**Relatório de Fiscalização** 037/2023

FISCALIZAÇÃO NÃO PROGRAMADA

RELATÓRIO DE FISCALIZAÇÃO TÉCNICA DOS SISTEMAS DE ÁGUA E ESGOTO DO MUNICÍPIO DE SANTO ANTÔNIO DE POSSE**PRESTADOR: DIRETORIA DE ÁGUA E ESGOTO (PREFEITURA)**

Relatório de Verificação de Não Conformidades

Foto 7 - Vista superior dos outros dois tanques de tratamento.

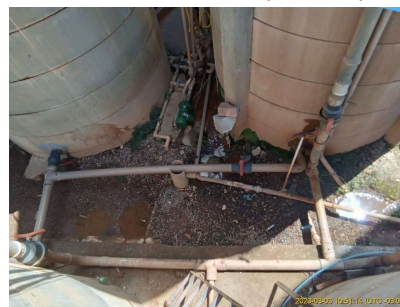
A ETA Rincão funciona com um sistema de batelada de quatro reatores com funcionamento individual para coagulação, floculação

e decantação. O sistema possui apenas um filtro.

[ETA-5.7] Fotos de ETA-5.7**Foto 1** - Macromedidor na entrada da ETA.**[ETA-5.9] Condições inadequadas de higiene e limpeza do laboratório****SIM****[ETA-5.9] Observações sobre ETA-5.9**

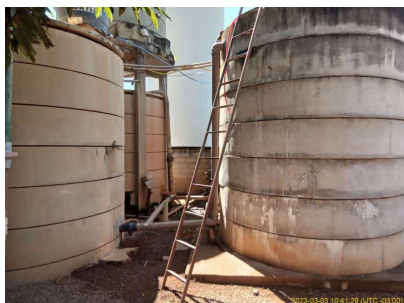
[ETA-5.7] Observações sobre ETA-5.7

A ETA possui um macromedidor na entrada, mas não possui na saída. Instalar macromedidor na saída da ETA.
